Asunto: **CAMBIOS MAYORES Y MENORES.**

Referencia: RESOLUCIÓN No.1554 DE 2023. Diagnóstico y las obras de conservación y acciones de movilidad de la malla vial urbana priorizada por el FDLC, en la localidad de La Candelaria, Bogotá D.C.

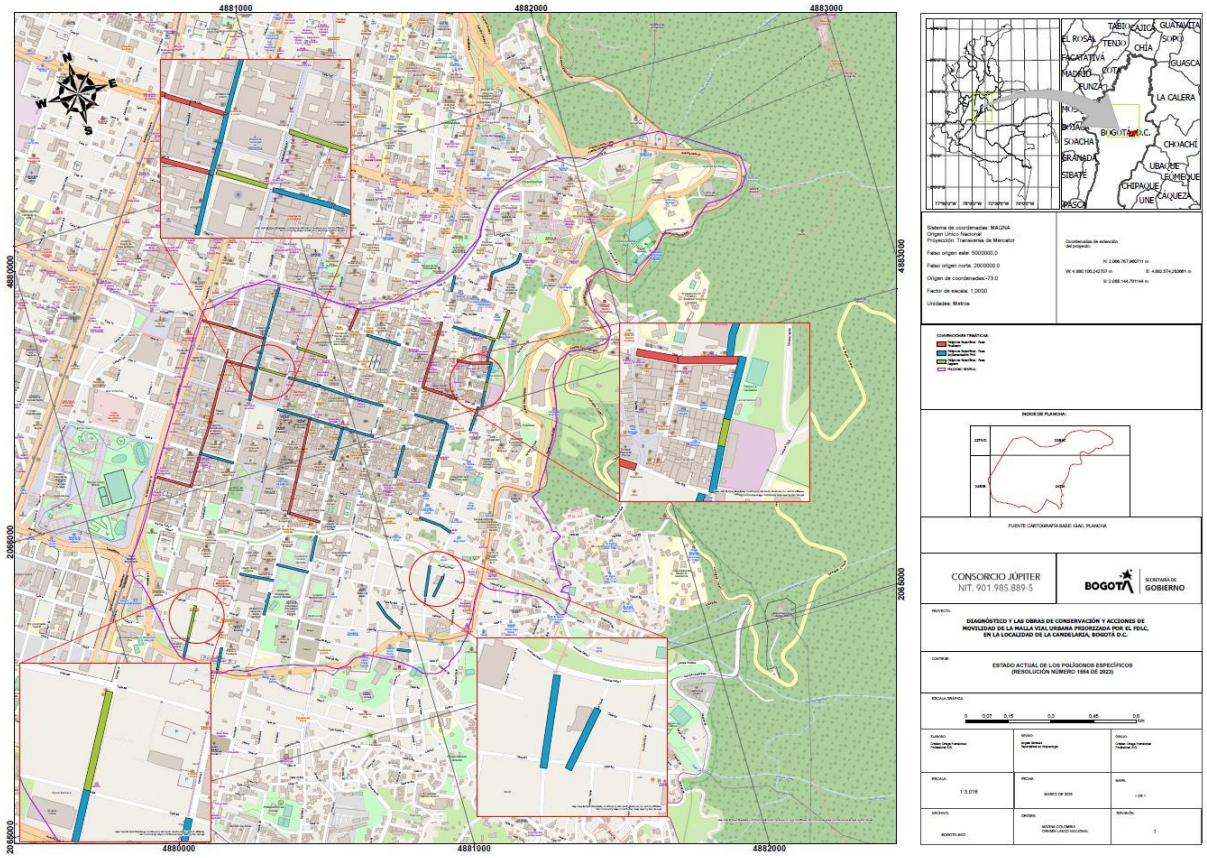
En el marco del contrato para la segunda fase de intervenciones relacionadas con el PAP se requiere la inclusión de 6 polígonos específicos correspondientes a los siguientes Segmentos Viales:

CIV	ELEMENTO (PK)	EJE VIAL	DESDE	HASTA	ÁREA m2	INTERVENCIÓN	N° POL_ESP
17000337	189686	CARRERA 8	CALLE 6 A	CALLE 6 B	512,23	REHABILITACIÓN	58
17000100	189763	CALLE 12	CARRERA 7	CARRERA 8	588,98	MANTENIMIENTO	59
17000091	189778	CALLE 12B	CARRERA 6	CARRERA 7	591,67	MANTENIMIENTO	60
17000168	189590	CARRERA 1	CALLE 12 B BIS	CALLE 12 B BIS A	240,05	REHABILITACIÓN	61
17000125	189796	CALLE 12 D	CARRERA 1	CARRERA 1 BIS	184,83	REHABILITACIÓN	62
17000124	189593	CARRERA 1	CALLE 12 D	CALLE 12 F	1199,73	MANTENIMIENTO	63

De acuerdo con lo anterior el programa pasaría de 57 a 63 polígonos específicos como se presenta en el siguiente plano actualizado del PAP diferenciado los polígonos de acuerdo con la fase en la que encuentran (PDF incluido en los anexos).

Dada la imposibilidad de realizar sondeos previo al inicio de las intervenciones debido a la existencia de capas duras sobre los polígonos a registrar y en concordancia con el informe de PMA aprobado por medio de la RESOLUCIÓN NÚMERO 1095 DE 2024 en el cual se expuso que "Los resultados presentados se centraron en la interpretación de información secundaria, debido a que no se pudieron realizar pozos de sondeo al interior de los polígonos específicos, debido a las capas asfálticas de las vías a intervenir." **Se solicita a la entidad aprobar la inclusión de dichos polígonos en Fase de Implementación de PMA.**
